con la presente si inviano le Osservazioni contro il Progetto di un impianto eolico codice procedura ID 13034 denominato "Energia Sorano" ubicato nel comune di Sorano (GR) costituito da 8 (otto) aerogeneratori di potenza nominale 6,2 MW per un totale di 43,4 MW con relative opere connesse ed infrastrutture indispensabili.

**ID: Codice procedura .....13034**

**“Progetto di un nuovo parco eolico, denominato “Energia Sorano”, costituito da n.8 aerogeneratori, ciascuno di potenza nominale pari a 6,2 MW, per una potenza complessiva di 43,4 MW da realizzarsi nel comune di Sorano (GR) e relative opere di connessione”**

# Analisi delle Pale Eoliche in Progetto ed Esistenti

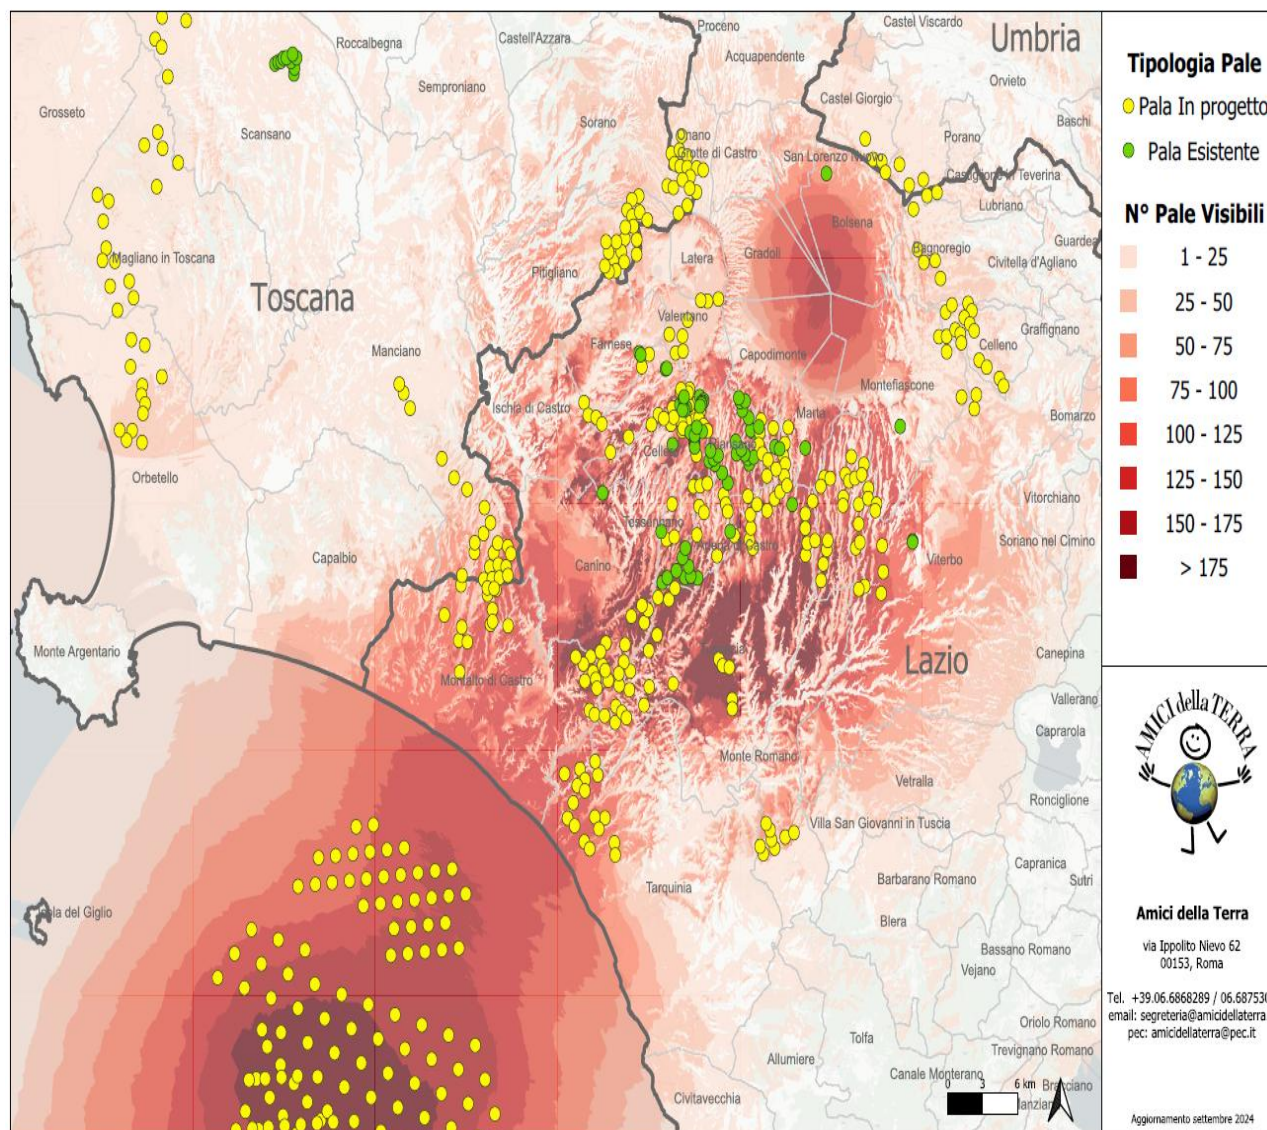
In questa elaborazione sono visibili **621** pale, di cui **540** in progetto e **79** esistenti. Del totale, **7** ricadono in Umbria, **92** in Toscana e **522** nel Lazio.

Le **540** pale in progetto sono suddivise in **42** progetti, **1** in Umbria, **8** in Toscana e **33** nel Lazio.

Delle **218** pale off-shore previste al largo di Tarquinia, solamente **92** sono visibili in questa elaborazione. Le restanti sono poco più a Sud.

Se agli impianti eolici rappresentati qui sopra che non comprendono sia l'impianto eolico Pitigliano di 20 pale e le altre 14 pale del progetto eolico Pian di Morrano – La Rotta e neanche gli 8 aerogeneratori di “Energia Sorano” ad essi si aggiungono le migliaia di ettari (7000 fin’ora) di territorio occupato dagli impianti fotovoltaici e agrivoltaici e dalle altre tipologie di impianti, appare chiaro il numero spropositato degli impianti FER nella bassa toscana e nella Toscana.

**Nell'immagine sono visibili i Siti Natura 2000 Toscana sud - Lazio nord, in rosso la zona di localizzazione dell'impianto. Immagine tratta dal Geoportale nazionale, MASE.**

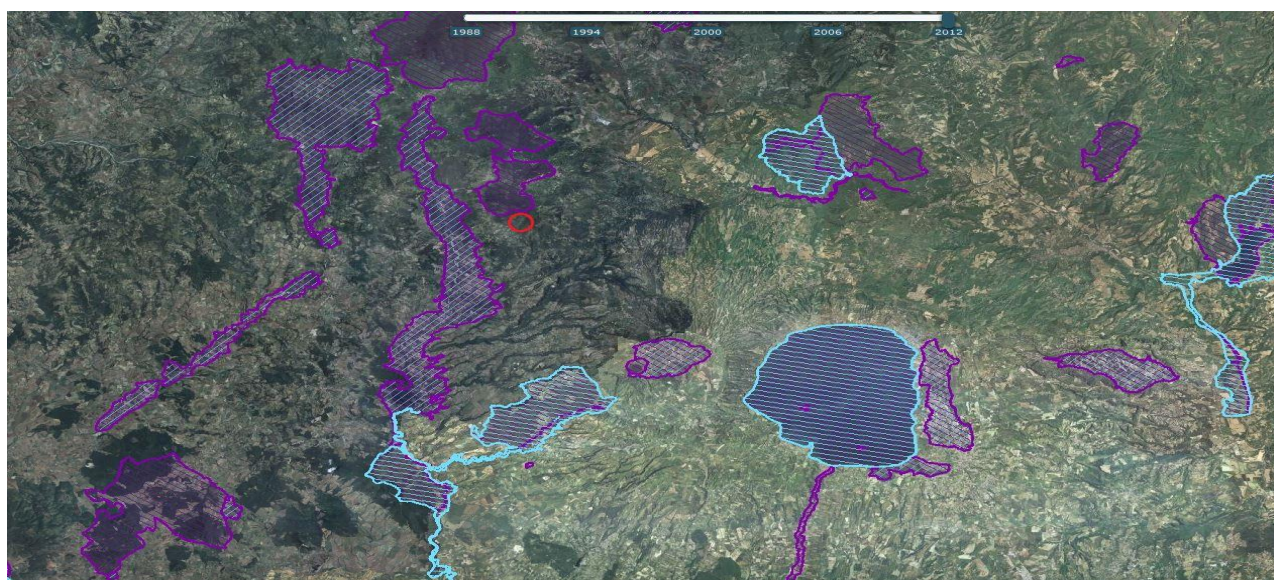
**ZSC IT51A0020 Monte Penna, Bosco della Fonte e Monte Civitella:** distanza da aerogeneratore più vicino: 200 metri; distanza da altre opere: 100 metri

**ZSC/ZPS IT51A0019 Alto corso del Fiume Fiora:** distanza da aerogeneratore più vicino 2.6 Km; distanza da altre opere: 2.8 Km.

**ZSC IT5190013 Foreste del Siele e del Pigelleto di Piancastagnaio:** distanza da aerogeneratore più vicino 4.8 Km; distanza da

Si riscontrano infatti distanze veramente ridotte, in alcuni casi di qualche centinaio di metri dalle zone di protezione, per cui appare veramente impropria e tendenziosa l'affermazione che si ritrova costantemente nello studio secondo cui *non esisterebbero interferenze dirette*

**Il cerchio blu nell'immagine indica la zona in cui ricadrebbe l'impianto eolico industriale "Energia Sorano".**

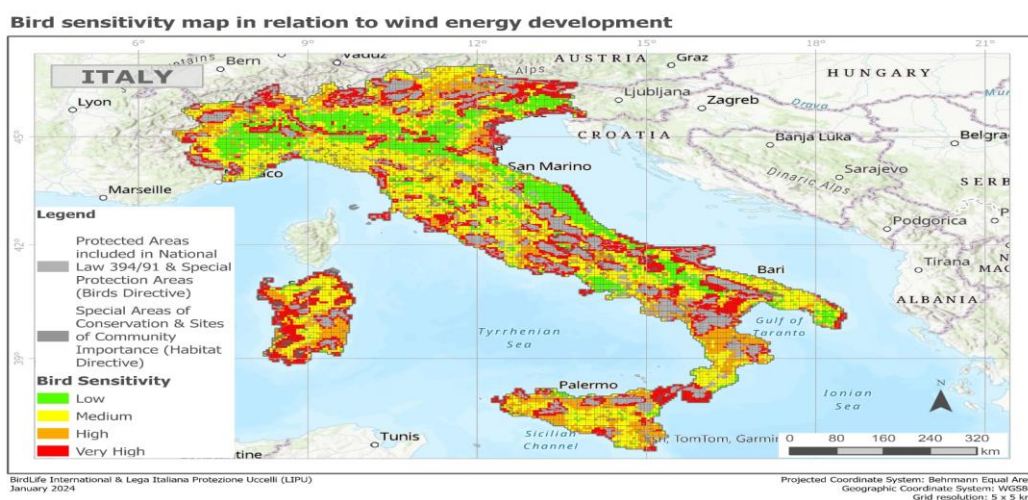
La mappa elaborata dalla LIPU di cui si riproduce anche un particolare è a ulteriore autorevole riprova che l'assenza di interferenze con i siti della Rete Natura 2000 sostenuta dalla proponente è profondamente errata. Infatti dal particolare della mappa, riportato qui sotto, se confrontato con i colori della legenda della mappa completa si evince facilmente che la zona in cui si verrebbe ad insediare l'impianto industriale è a media (giallo), alta (arancione) e veramente alta sensibilità (rosso) per l'avifauna.

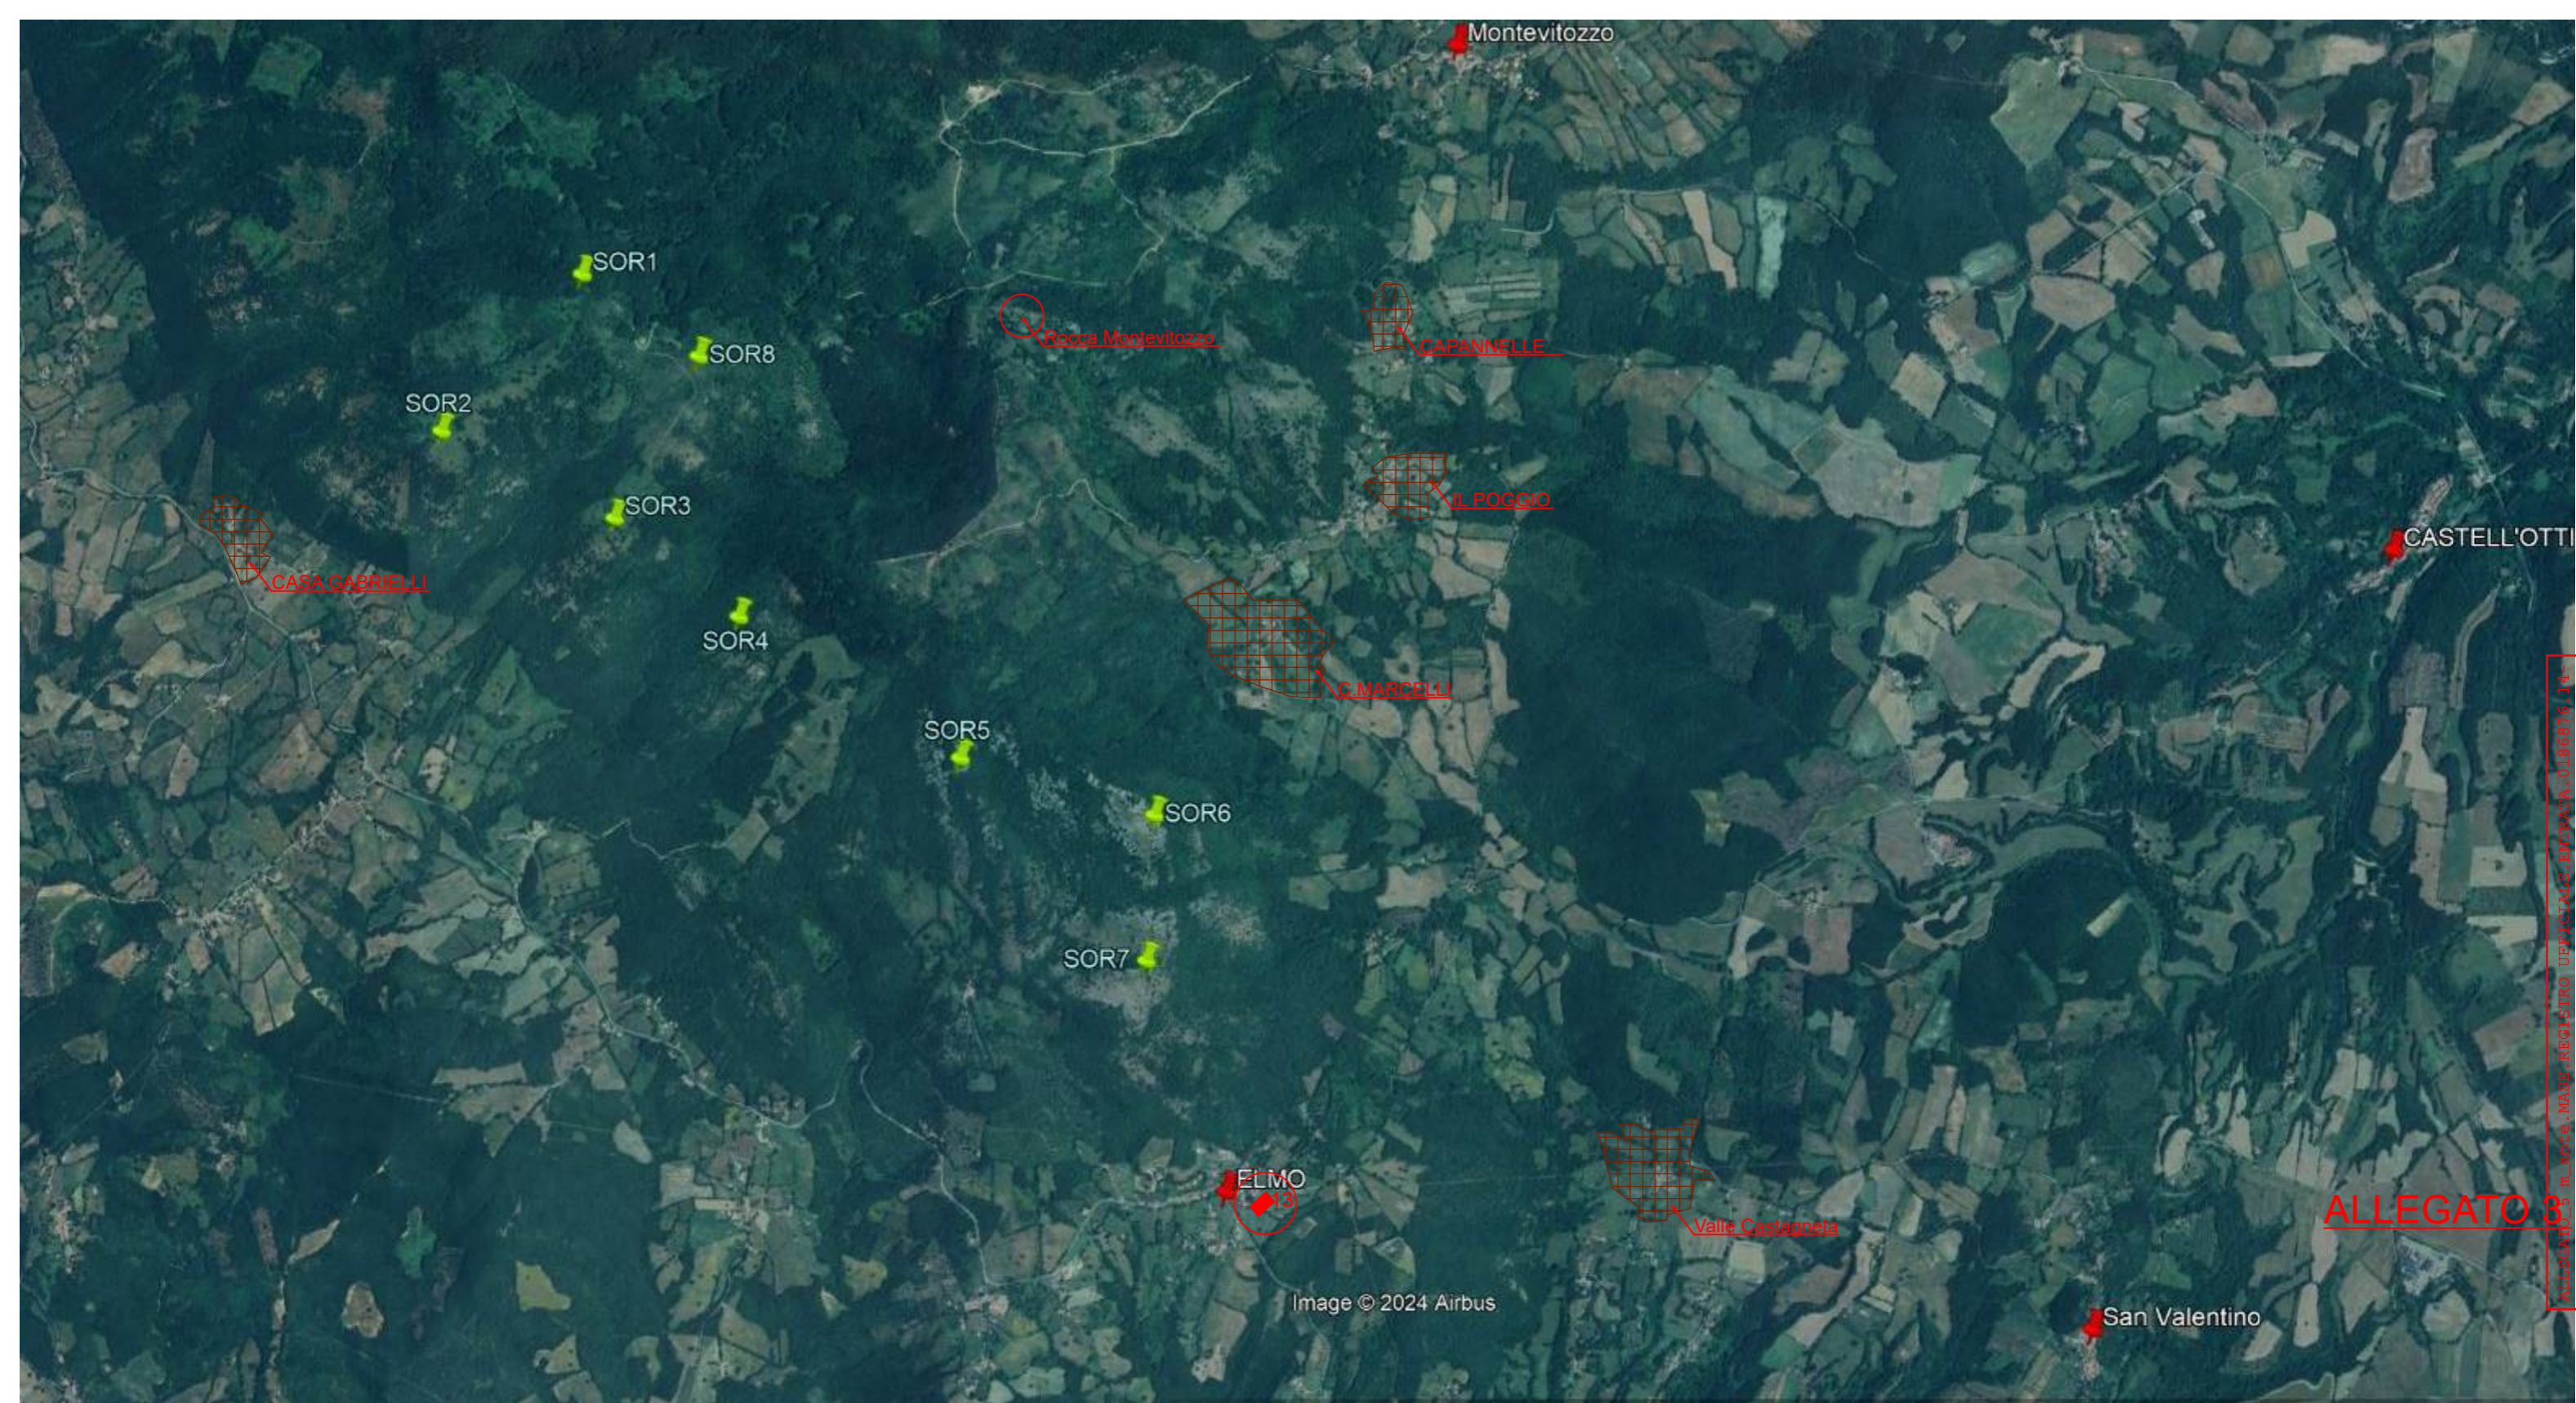
Gran parte delle opere in progetto cade in area riconosciuta a protezione idrogeologica sin dall'R.D. 3267 del 1923, confermata come area boscata nel 2016 e con DCR 93/2018 con conseguente vincolo idrogeologico. Il Vincolo idrogeologico sottopone a tutela le aree territoriali che per effetto di interventi quali, ad esempio, disboscamenti o movimenti di terreno, scavi per plinti, allargamenti dei tratturi possono, con danno pubblico subire denudazioni, perdere la stabilità o turbare il regime delle acque).

Si vuole inoltre evidenziare che l'area è ricca di doline puntuali e areali (dati cartografia Geoscopia) che potenzialmente possono costituire un rischio per la sicurezza del cantiere e della struttura quando fosse operativa.
